総会時最終覆土に対する質問の回答

最終覆土分科会

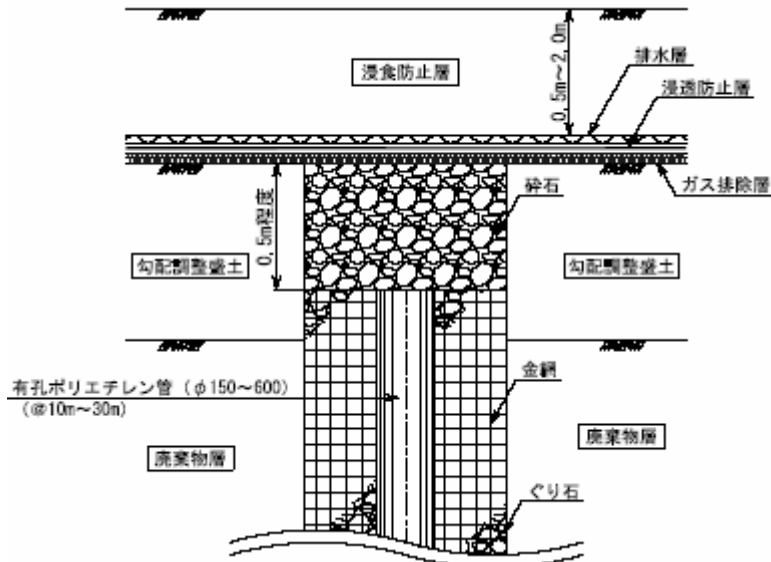
Q4. 散水実験による三層(排水層, 浸透防止層, ガス排除層)での性能だけではなく単層でのデータは必要ないのか？

各メーカーにより各材料の必要性能は評価済みです。技術資料を参照して下さい。
